Ministerio de Ambiente

Por medio de la presente se hace entrega de un original, copia y cd, de las respuestas a la nota **DEIA-DEEIA-AC-0195-2011-2019**, del proyecto **“JARDINES DE BUENOS AIRES”**, cuyo promotor es **MEGAHOGARES**, a desarrollarse en el Corregimiento de Chilibre, Distrito y Provincia de Panamá.

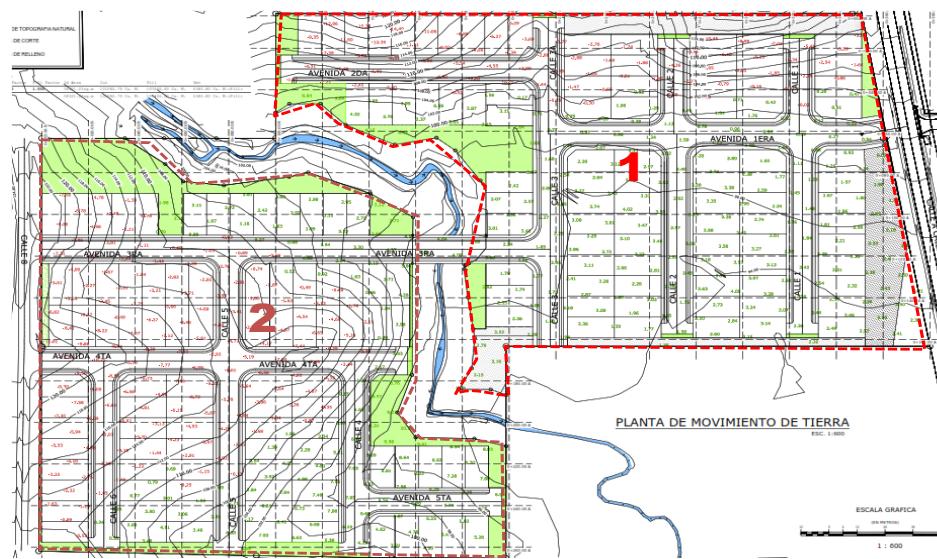
- a. Presentar planos de los perfiles de corte y relleno donde se establezca: el volumen de movimiento de tierra a generar en el proyecto y volumen de material de relleno e indicar los niveles seguros de terracería.

En anexos se entregan los planos de perfiles de corte y relleno del proyecto, ajustado a los cálculos anteriormente señalados.

En los planos entregados es posible observar que el polígono se encuentra dividido en dos zonas, por la Quebrada Rincón Perdido. A estas zonas, por temas descriptivos, las llamaremos zona 1 (donde se ubican las Ave. 1ra y 2da) y Zona 2 (donde se ubica las Ave. 3ra, 4ta y 5ta), ver imagen a continuación.

Tuberías de 120 cm.

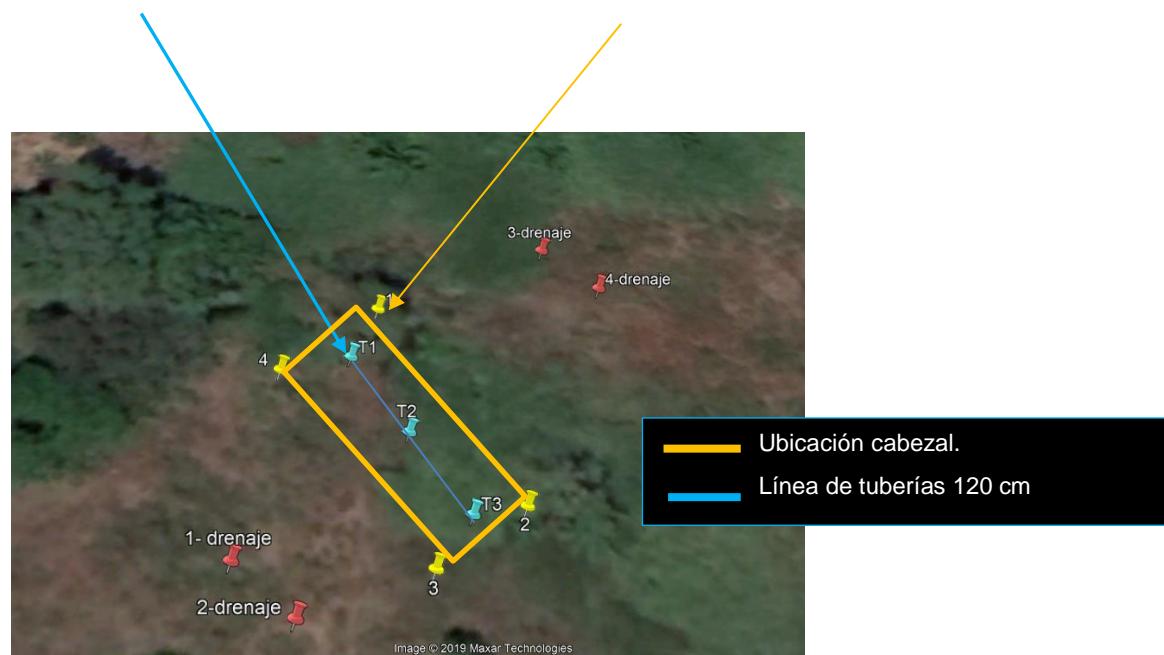
- a. Presentar el área y las coordenadas UTM con DATUM; en formato Excel y/o en archivo digital en Shape File (SPH), de los trabajos a realizar en la quebrada Rincón Perdido.

A continuación, se muestra en imagen de las áreas donde se colocarán las obras de drenaje – Paso vehicular y peatonal sobre la servidumbre hídrica de la Quebrada de Rincón Perdido. Es importante señalar que las

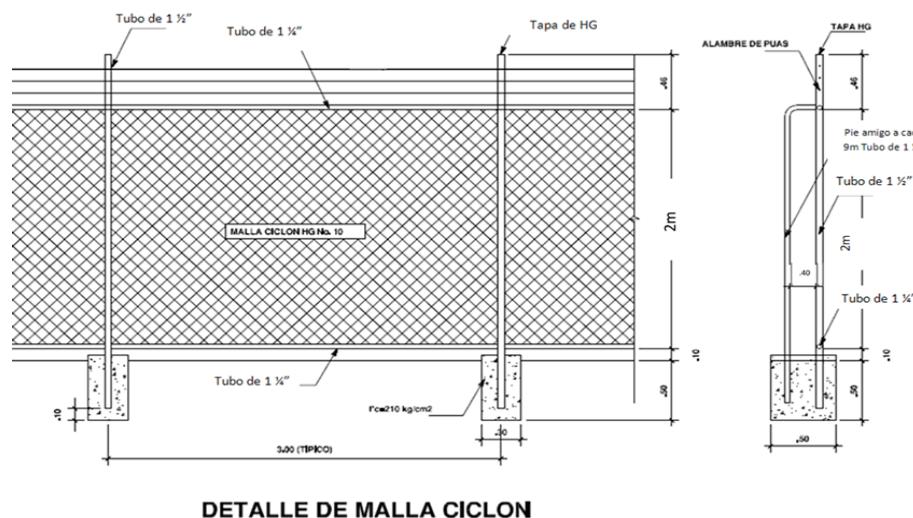
- d. Indicar la metodología a seguir para la instalación de la cerca perimetral a lo largo de la quebrada Rincón Perdido.

- d. Para la construcción de la cerca perimetral del proyecto, en especial en el área límite con la zona de protección de servidumbre pluvial de la quebrada Rincón Perdido, se seguirá la siguiente metodología:
- Marcar la línea límite del área de protección de la quebrada, mediante mojones (Puntos marcados en terreno para topografía). Estos deben respetar lo señalado en los planos aprobados, manteniendo la distancia de protección al borde de la quebrada.
 - Ajustar la línea de acuerdo a las coordenadas, para no afectar los árboles que se encuentren justo en el límite.

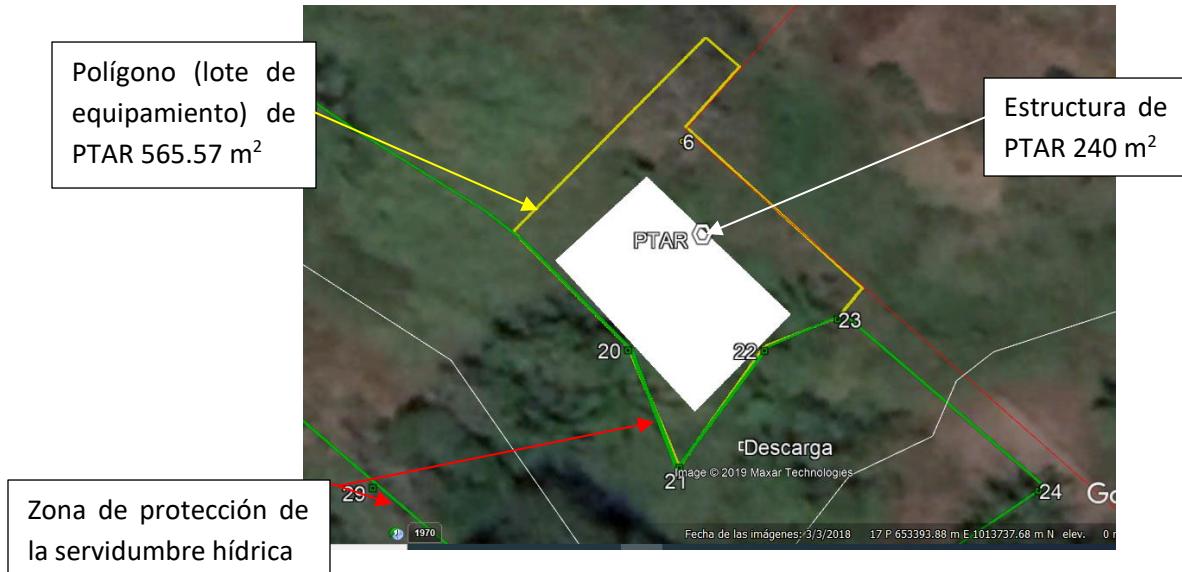
- a. Alternativas para la disposición final de las aguas residuales en caso de que la quebrada Rincón Perdido presente bajo caudal en verano.
- b. Coordenadas UTM con su respectivo DATUM de ubicación donde será instalada la PTAR y su respectivo punto de descarga.

El polígono (Lote de equipamiento) destinado para la PTAR tiene una superficie de 565.57 m². La estructura de la PTAR (incluye pozo ciego) corresponde a una superficie aproximada de 240 m². Ver figura a continuación:

Intervención en servidumbre hídrica

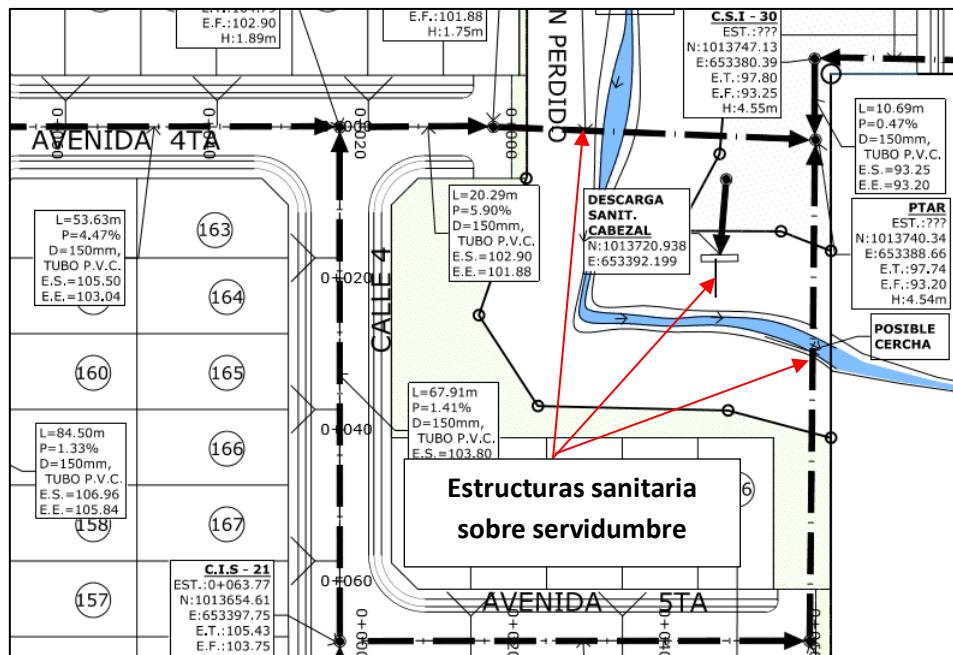
- e. Tipo y porcentaje de vegetación que será afectada por el alineamiento por donde pasará la infraestructura necesaria para transportar las aguas residuales.

Para conectar el alineamiento de las tuberías de toda el área del proyecto y que la misma sea conectada hacia la planta de tratamiento, es necesario instalar algunas tuberías sobre la servidumbre de la quebrada, en tres puntos específicos.

La servidumbre hídrica será intervenida en tres secciones por las estructuras de recolección de aguas residuales, previo permiso de obra en cauce. Se espera que esta intervención sea mínima, debido a que dos de las tuberías a colocar sobre dicha servidumbre estarán suspendidas a través de cerchas; solo se intervendrá la vegetación que obstruya la colocación de la misma y en el área a colocar las estructuras de descarga de aguas residuales tratadas. Ver planos adjuntos.
